**Données manquantes (courrier 10012607/NDE.mto du 26 octobre 2023)**

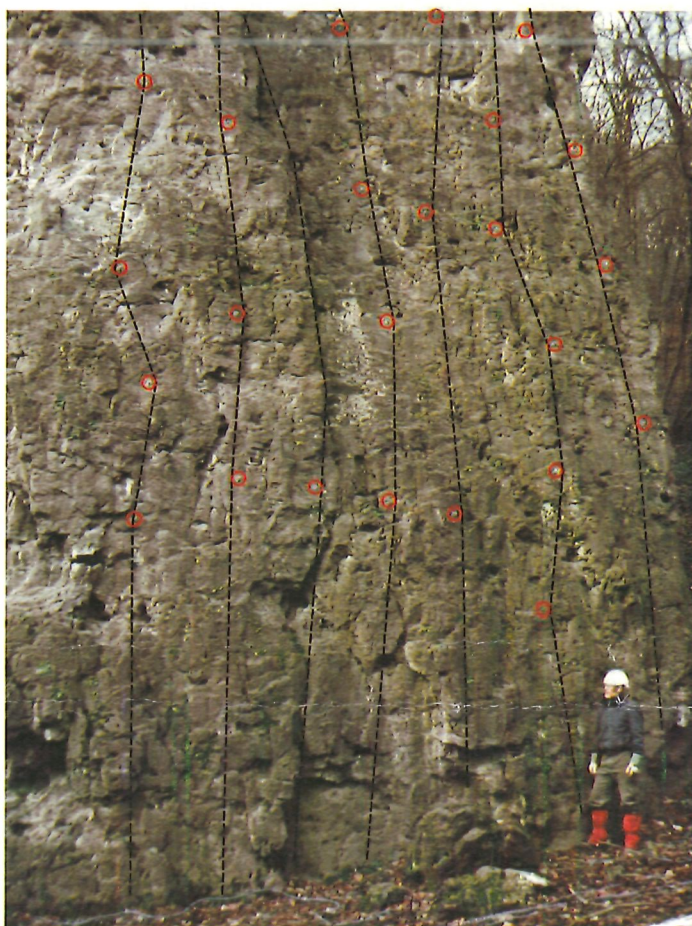
**3. Schémas détaillés des installations fixes (points d'ancrage, plateformes d'accès)**

Je dois avouer ne pas comprendre ce qui est demandé et je me demande s'il ne s'agit pas d'un malentendu par rapport à une via ferrata ou à une installation plus complexe comme c'est le cas dans les parcs d'aventure.

salles d'escalade). Les relais qui sont constitués de 2 broches (comme sur la photo de la page précédente) reliées par une chaîne (photo ci-contre) sont bien indiqués par un petit rond sur les photos du plan d'installation (annexe 4).

Par contre, dans toutes les demandes que j'ai introduites depuis une dizaine d'années, je n'ai jamais dû détailler les emplacements des broches (points d'ancrage).
